Keuringsverslag van een elektrische laagspanning- en zeer lage spanningsinstallatie

NIET CONFORM

Straatnaam	Damstraat
Huisnummer	20
Busnummer	
Postcode	1982
Gemeente	Elewijt
Land	België

Controlebezoek van een huishoudelijke installatie volgens (KB 08/09/2019) - AREI Boek 1- 6.5. en 4.2.4.3.

Afbeelding schakel- en verdeelbord:

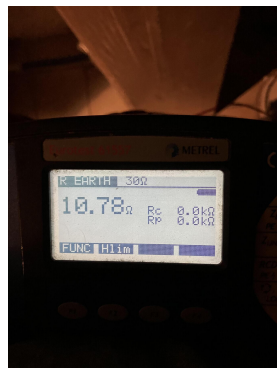
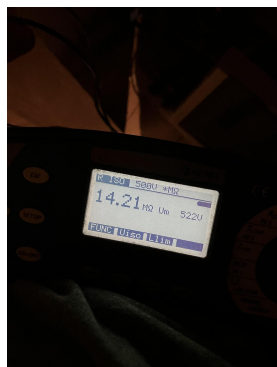
15.05 De deur en/of afschermplaat van het schakelbord dient (terug)geplaatst worden. Aanraking van onder spanning staande delen mogelijk. (Boek 1 Afdeling 5.1.4. en 5.3.5.1.A. en 4.2.2.3.)

15.07 Verdeelbord dient vervangen te worden, de beschermingsgraad tegen rechtstreekse aanraking is onvoldoende. (Boek 1 Onderafdeling 4.2.2.3.)

15.09 De genaakbare, naakte onder spanning staande delen zijn onvoldoende afgeschermd. (Boek 1 Afdeling 5.1.4. en 4.2.2.3.)
